Titre: Mises à niveau mécaniques et électriques, New Delhi, Inde

Numéro de l'avis d'appel d'offres: 21-175731

### Questions & Réponses # 3

## ARCHITECTURE RESEAU DU SGE

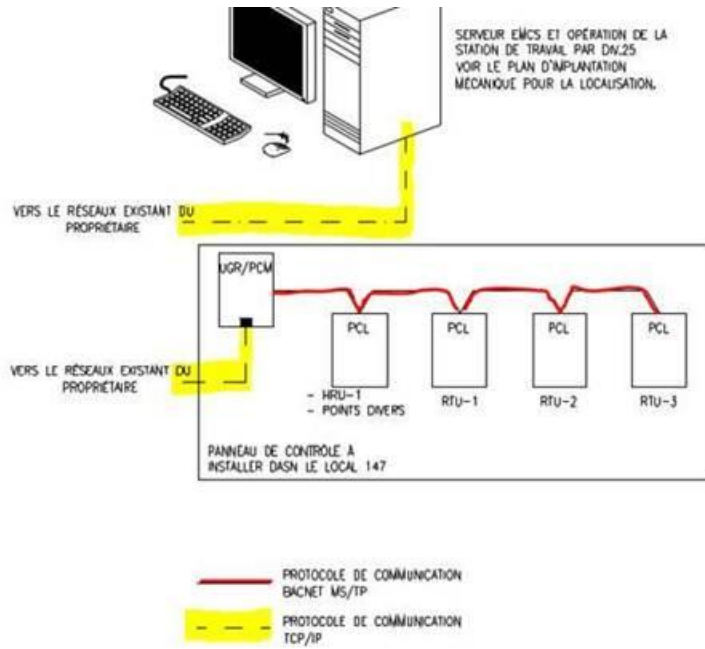
- Q27.** « Comme mentionné dans les dessins, le protocole réseau BACNET MSTP doit être utilisé. Veuillez confirmer si nous devons utiliser le réseau MSTP ou le réseau IP pour les contrôleurs DDC. »
- R27.** Comme montré à l'architecture réseau du SGE, le sous-réseau de contrôleurs numériques PCL doit être BACnet MS/TP (opérant sur le bus sériel RS-485). Seuls le UGR et le poste de travail informatique doivent être connectés en utilisant le protocole TCP/IP.

Le nombre de contrôleurs numériques requis est également montré à l'architecture réseau du SGE : 1 UGR ; 4 PCL.
